DIBATTITO PUBBLICO
Alta Velocità ferroviaria
Salerno-Reggio Calabria

Lotto 1A Battipaglia - Romagnano

Questioni emerse e domande al proponente

Contributo 32: [Comitato per la Riattivazione della Ferrovia Sicignano-Lagonegro, Nuovi servizi ferroviari Basilicata Meridionale](#)

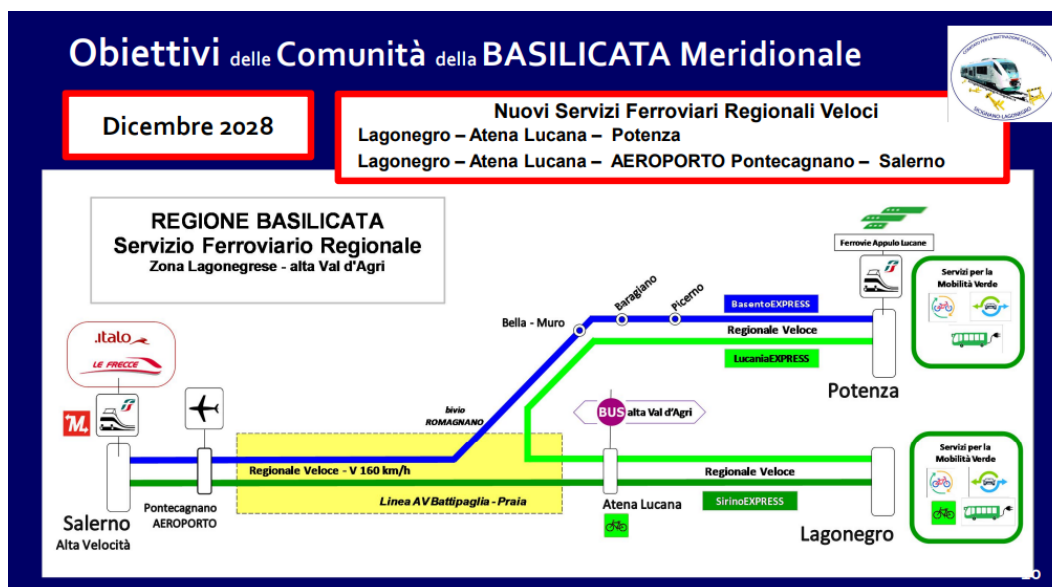
Come si vede nello schema, tratto dal contributo citato, l'aspettativa del Comitato è che l'infrastruttura che sarà costruita consenta la connessione diretta tra Potenza e Lagonegro.

Domanda 23 – Rilevato che il progetto attuale, relativo al lotto 1A, non prevede questo tipo di interconnessione, esso sarà realizzato nell'ambito del lotto 1B?

Contributo 43: Sonia Mirra, interferenza con abitazione, richiesta spostamento tracciato

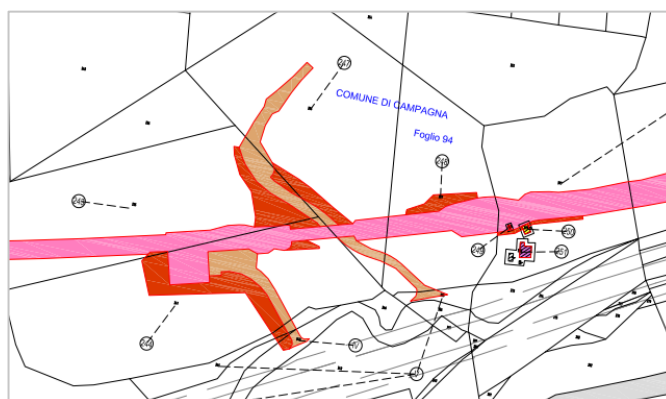
Il primo contributo riguarda una forte interferenza con una abitazione, come indicato nella figura sottostante.

Contributo 44: [Interferenza con Azienda Agricola La Petrolla, richiesta modifica tracciato](#)

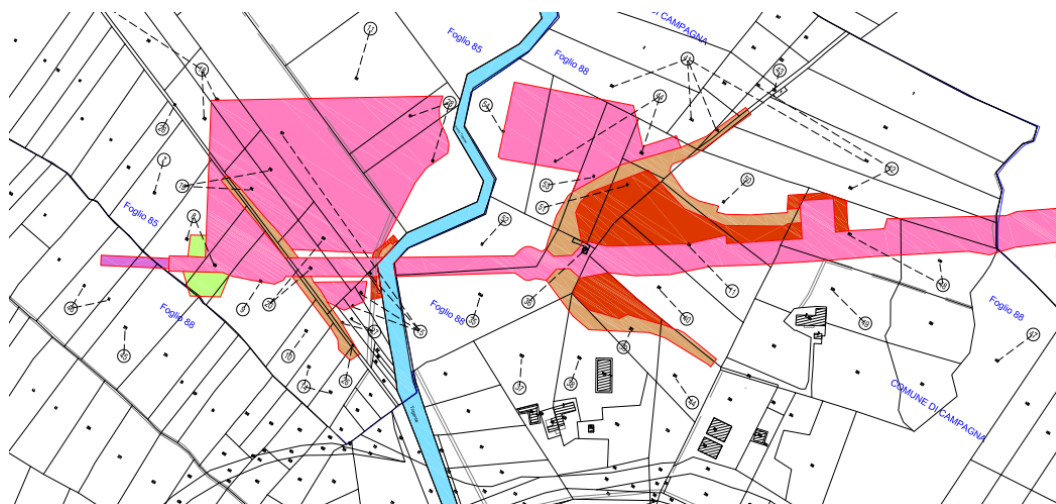
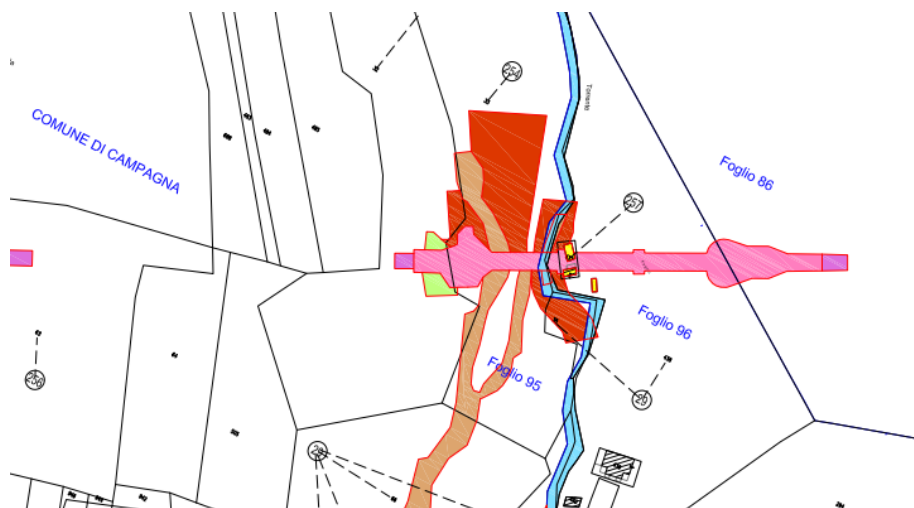
Muovendosi verso est, dopo un attraversamento in galleria, il tracciato attraversa l'azienda agricola La Petrolla, un'azienda agricola biologica estesa su 55 ettari con circa 12.000 piante di olivo, un vigneto, un agrumeto, una dozzina di fabbricati, rurali e non, oltre ad un frantoio oleario aziendale. L'azienda è situata in un'area collinare di grande pregio, ricca di corridoi e percorsi ecologici al proprio interno, con numerose querce secolari, lecci, pini maestosi e molte altre piante spontanee sparse all'interno del fondo. Ricade in una più ampia area naturalistica che domina la valle del fiume Sele, in corrispondenza del tratto in cui il fiume abbraccia l'oasi WWF di Campagna-Persano (estesa per oltre 100 ettari), istituita nel 1975 e protetta da decenni in virtù del decreto Ronchey di salvaguardia; tale area, inoltre, è sottoposta a numerosi vincoli (idrogeologici, ambientali, paesaggistici) che gravano sull'intero comprensorio in quanto sito di interesse comunitario, zona di protezione speciale e zona umida di importanza internazionale ai sensi della convenzione di Ramsar del 1971.

Le aree interessate ad esproprio sono indicate nella figura sottostante, mentre l'interferenza, soprattutto visiva essendo la linea in quel tratto su viadotto, si estende per un'area decisamente maggiore.

Contributo 59: [Comitato per la Riattivazione della Ferrovia Sicignano-Lagonegro, Nuovi servizi ferroviari Basilicata Meridionale](#)

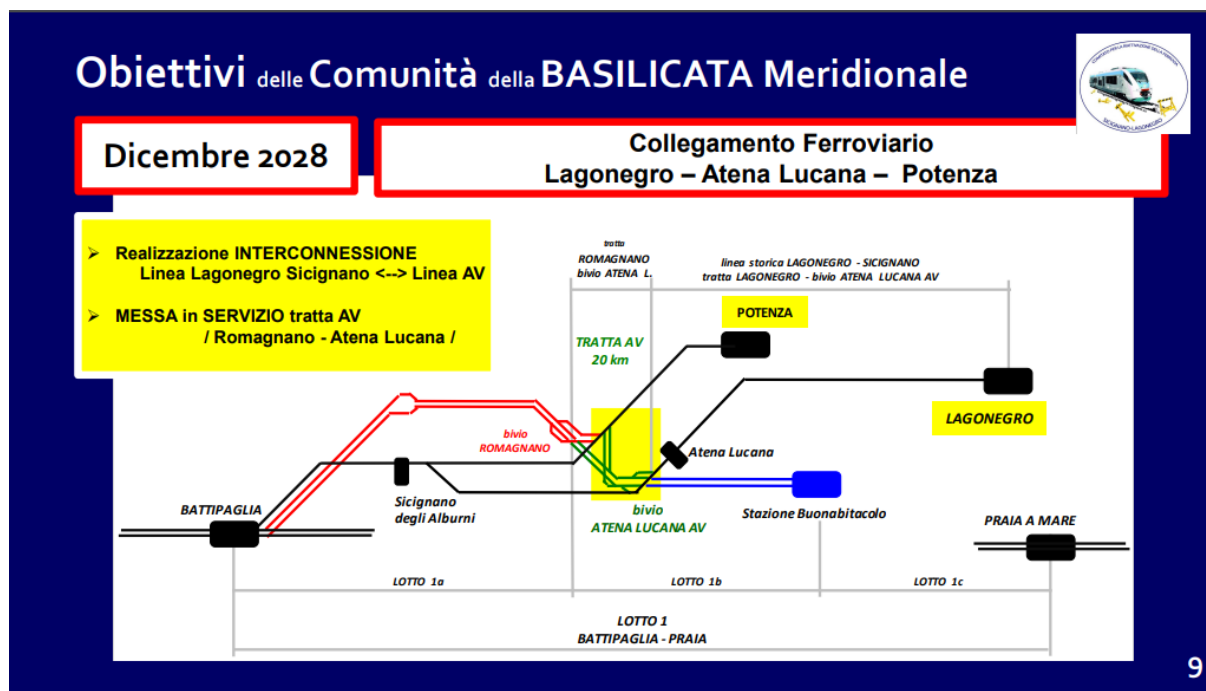
Lo schema riportato, tratto dal contributo citato, mostra quanto auspica il Comitato e, in particolare, il mantenimento dell'intero tratto della ferrovia storica tra Sicignano e Lagonegro.
